燃料加工建屋の容積変更および低レベル廃液処理設備の設置の概要

〈変更認可申請〉

○燃料加工建屋の容積変更

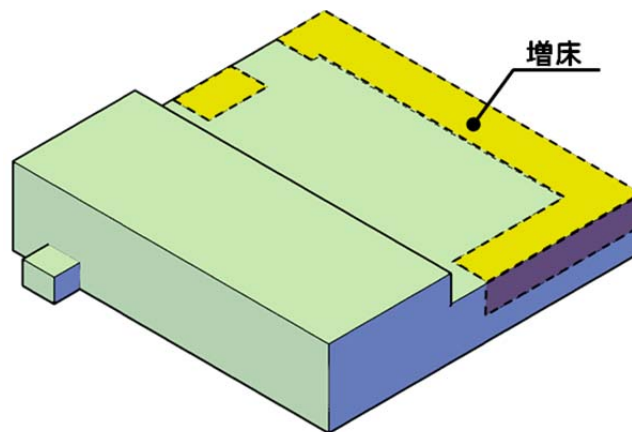
(地下2階及び地下3階の床面間の高さの増加)

(建屋屋上部分の増床)
